NOTAT

Svar på kommentarar til saksframlegg vedr. reguleringsplan Fossemyra (SakID. 16/1505, sak nr. 53/2017)

Utfrag frå brev frå naboar i Tua; (svar er vist med raud tekst. Alternativ vist på side 6)

Utsnitt av terrengprofil C

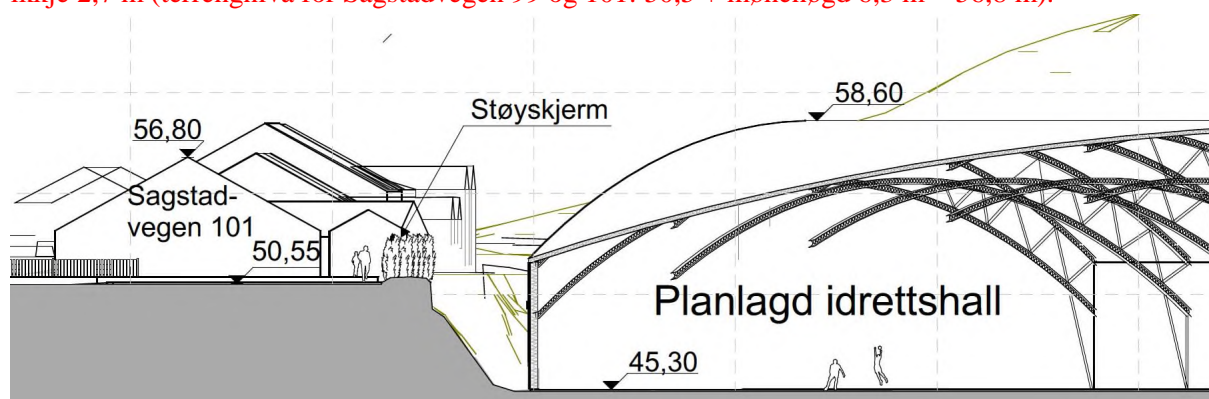
I planskildringa pkt. 1.5 (s.9) er høgdeforskjellar illustrert gjennom ein terrengprofil. Denne illustrasjonen viser at hallen på 13,3 meter på sitt høgaste vil vere 58,3 m.o.h., medan mønehøgda på Sagstadvegen 101 er 57,26 m.o.h. Mønet på fotballhallen vil ut frå desse illustrasjonene vere ca. ein meter høgare enn mønet på våre hus.

I planskildringa pkt. 4.4 (s. 27) vert det derimot sagt at bustadområdet vest for planområdet (Tua) ligg på eit platå om lag 5 meter høgare enn baneområdet. Dette skulle tilsei at hjørnet (gesimshøgda) på hallen skulle komme ca. ein meter høgare enn bakkenivå på bustadane, medan høgste mønepunkt på hallen skulle komme ca. 9 meter over bakkenivået til bustadane. Når vi veit at høgda på våre hus er ca. 6,3 meter, vil hallen iflg. Arcokonsult vere ca. 2,7 meter høgare enn våre hus.

Kommentar: Digitalt kartmateriale gjev ny og meir eksakt mønehøgda på tomannsbustad i Sagstadvegen 99 og 101. Denne er om lag på +56,8 m og ikkje +57,26 m som vist til tidlegare. Nye mønehøgda for planlagd hall vert +58,6. Dvs om lag 1,8 m over mønehøgda på 99 og 101 (+ 58,6 m), ikkje 2,7 m (terrengnivå for Sagstadvegen 99 og 101: 50,5 + mønehøgda 6,3 m = 56,8 m).

Feil i illustrasjon/fotomontasje

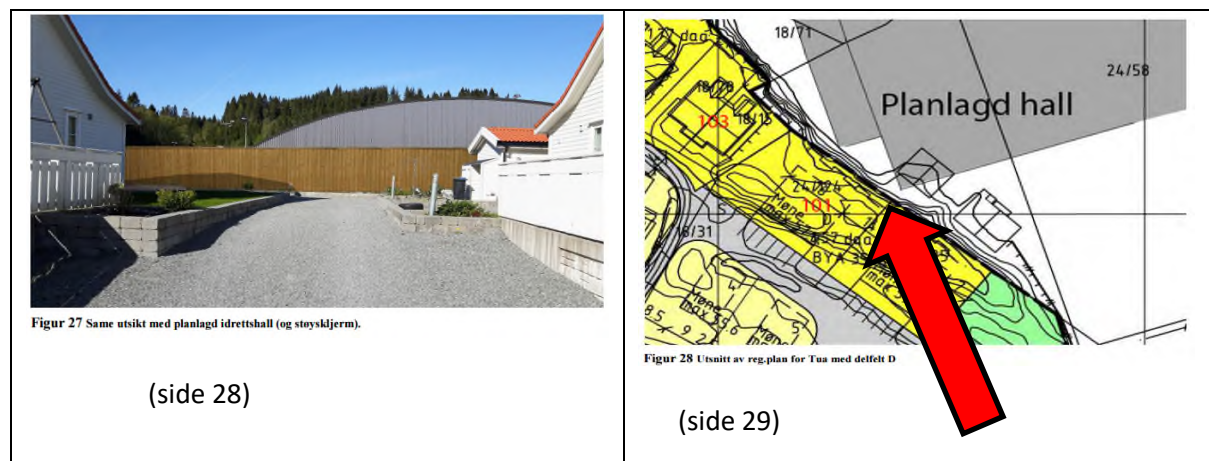
Er vist til at på s. 28 er prøvd å illustrere korleis hallen vil prege utsikta etter at gjerde på 2m er sett opp. I forhold til dei teikningane som føreligg stemmer ikkje denne illustrasjonen. Dersom ein ser på side 29 går det fram at hjørnet på hallen ligg midt mellom Sagstadvegen 99 og 101.

Dersom illustrasjonen skulle vore korrekt ville den sett meir slik ut:

(Vi merkar oss også at planskildringa nyttar dette perspektivet for å illustrere utsyn for naboane. Det er ikkje tatt med korleis dette vil sjå ut frå 101B der størstedelen av gavlsveggen vil dekke det meste av utsynet.)

Kommentar: Er korrekt det har vore feil i fotomontasje, foto er teke mellom 99 og 101. Utsikt vart ved ein feil vist korleis hallen ville sjå ut frå område mellom 101 og 103. Dette er no retta opp i planskildringa, samt lagt ein 3D illustrasjon som viser utsikt frå 101 mot hallen (mellom bodene bak 101.). Det er òg vist støyskjerm av beplantning.

Plasseringsalternativ og storleik:

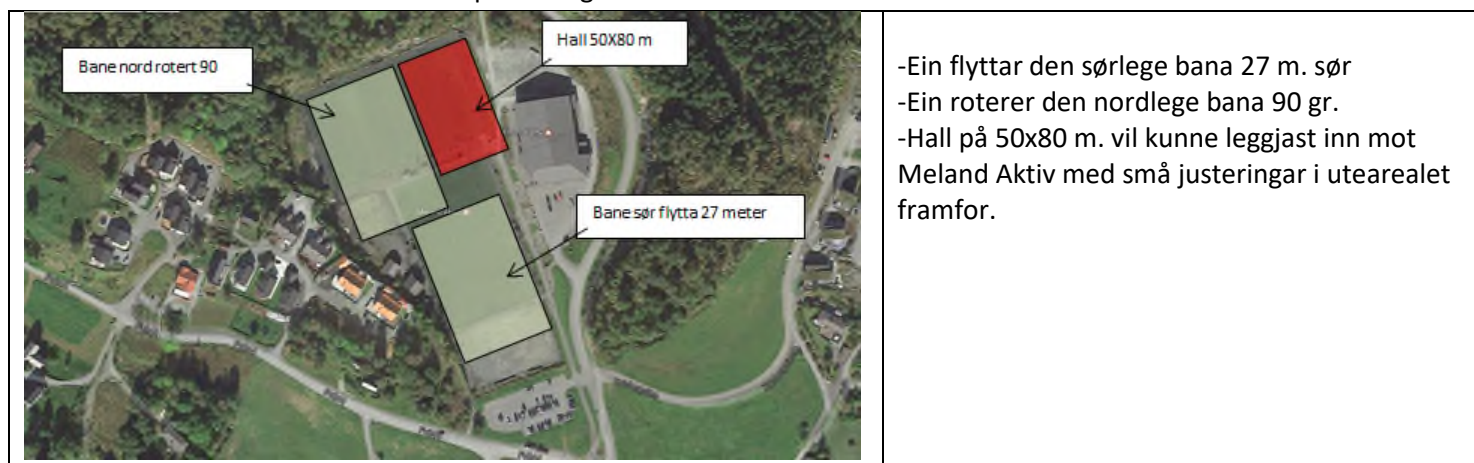
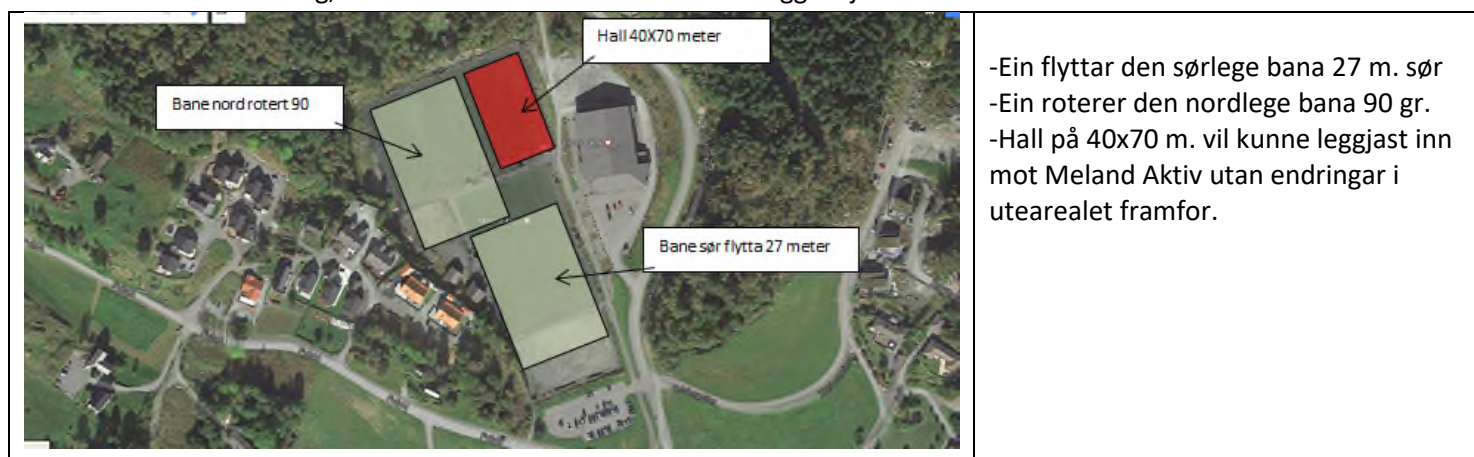
Som det framgår av administrasjonen si saksutgreiing har utbyggjar vurdert eit anna plasseringsalternativ, nemleg området i sør der noverande grusbane er plassert. Dette vil iflg. utbyggjar fordyre prosjektet så mykje at ein ikkje vil ha råd til å gjennomføre det. Det vert også sagt at det ikkje fins andre område å plassere hallen på.

I kva grad er dette undersøkt og dokumentert? I ei slik sak burde ein kunne ta seg tid til å vurdere ulike alternative plasseringar og kostnadsberekne desse. I samtale med representantar for IL Kvernbit har vi stillt spørsmål om kvifor hallen skal plasserast så tett inn mot våre hus, og kvifor dei ikkje kan trekke heile bygget nærare Meland Aktiv? (her kan hallen iflg. teikningane trekkjast minst 25 meter vekk frå oss). Svaret vi då har fått er at ein ønskjer å ha eit «vrimeområde» mellom hallen og Meland Aktiv. Dette illustrerer etter vårt syn kor lite omsynet til naboar er ivaretatt frå utbyggjar si side. At ein ønskjer å ha eit «vrimeområde» er vel og bra, men at dette skal skje på bekostning av oss finn vi mildt sagt provoserande. Laget vil ha den størst moglege hallen og to fullverdige fotballbaner. Ein burde då ha tilstrekkeleg «vrimeområde». Når det gjeld storleiken på hallen har vi foreslått at

denne kan reduserast med 10x10 meter og framleis tilredstille NFF sitt anbefalte mål på ei sjuerbane. Utbyggjar si forklaring på kvifor dei vil ha ei bane som er større enn anbefalt er kort og godt: «Fordi vi ønskjer det!».

Etter å ha sett på området ser vi at ei tilfredsstillande plassering av hallen ville vore nordaust i området. Her ville hallen ikkje dominert nærmiljøet for naboar, IL Kvernbit kunne oppretthalde den samla banekapasiteten og arealet hadde blitt betre utnytta. I tillegg hadde laget sleppt å rive den eine bygninga som dei har i dag.

Vi ser for oss den alternative plasseringa slik:

M.o.t. flytting av banene vil dette ikkje by på store kostnader som ikkje allereie er kalkulert med. Dersom grunnforholda skulle tilsei at det er store kostnader knytt til t.d.masseutskifting kan utbyggjar vurdere å byggje mindre. Dersom vi antar at ein hall på 40x70 meter koster mindre enn ein hall på 50x80 meter burde dei reduserte kostnadane kunne nyttast til å dekkje kostnadane knytt til masseutskifting, eller deler av desse. I så fall ville anlegget sjå slik ut:

Norges Fotballforbund, NFF anbefalar ein minimum banestorleik på 30 x 50 m, men har uttalt at ein bane på 40 x 60 gjev ein mykje større og meir allsidig bruk. Og med ein 40 x 60 bane vert ein hall på 40 x 70 m for lite. I tillegg skal hallen innehalde min. 4 garderober med WC, etc. Det er òg knytta ulik økonomisk støtte til bygging av hall etter storleik på bana.

- 40 x 60 m; 5 millionar m/garderober (4 mill. utan garderober)
- 30 x 50 m; 3,7 mill m/garderober (2,7 mill. utan garderober)

Det er difor svært ønskjeleg med ein hall på 50 x 80 m når ein først endeleg skal realisere eit innandørs tilbod til borna i IL Kvernbit.

Alternativ 2

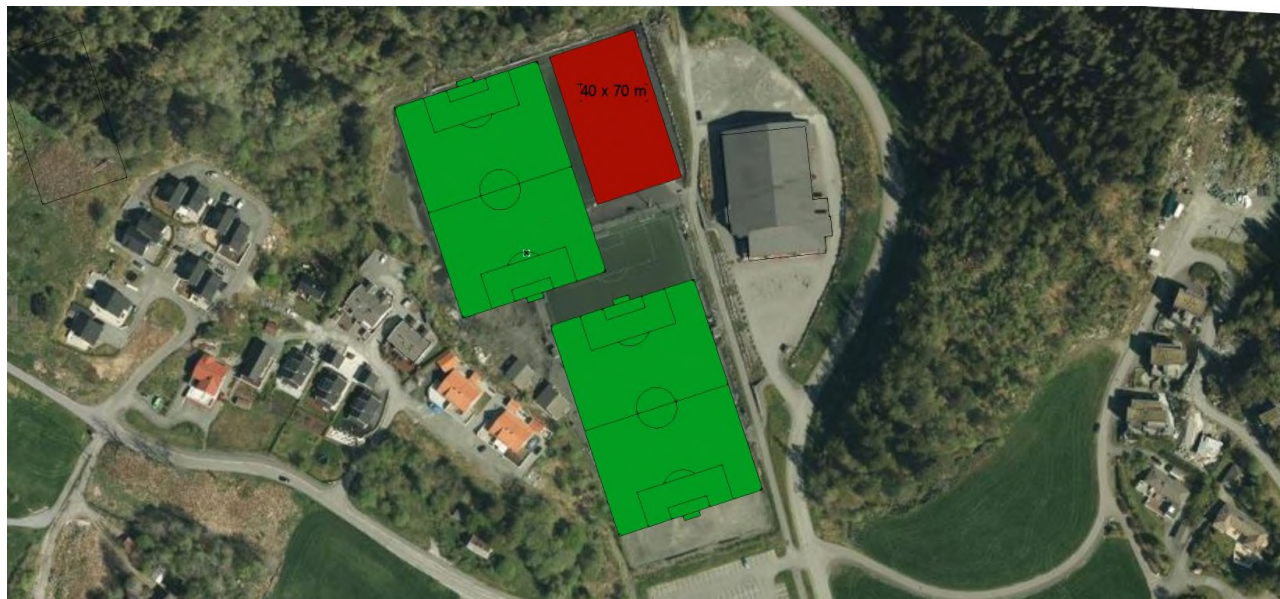
I siste innspel/klage frå naboar i Tua kom det også framlegg til å leggje hallen i nordaustre hjørne (som vist i figur under), der eksisterande grasbane nord ligg i dag. Om ein hall på 40 x 70 m hadde vore ønskjeleg er nok dette den beste plasseringa med tanke på naboar og ein kunne behaldt garasjen i vest. Men det har også vore sett på dette området tidleg i prosessen.

Ein negativ konsekvens av denne løysinga er at ein må flytte begge kunstgrasbanene, men som i alternativ 1 vart dette området tidleg vurdert som uaktuelt då det også her er store utfordringar i høve til grunntilhøve med bl.a. svært ustabile massar. I tillegg ligg det eit vassmagasin om lag 1 m ned i grunnen slik at denne løysinga vart tidleg vurdert som uaktuell og ein masseutskifting her ville i praksis ikkje la seg gjere.
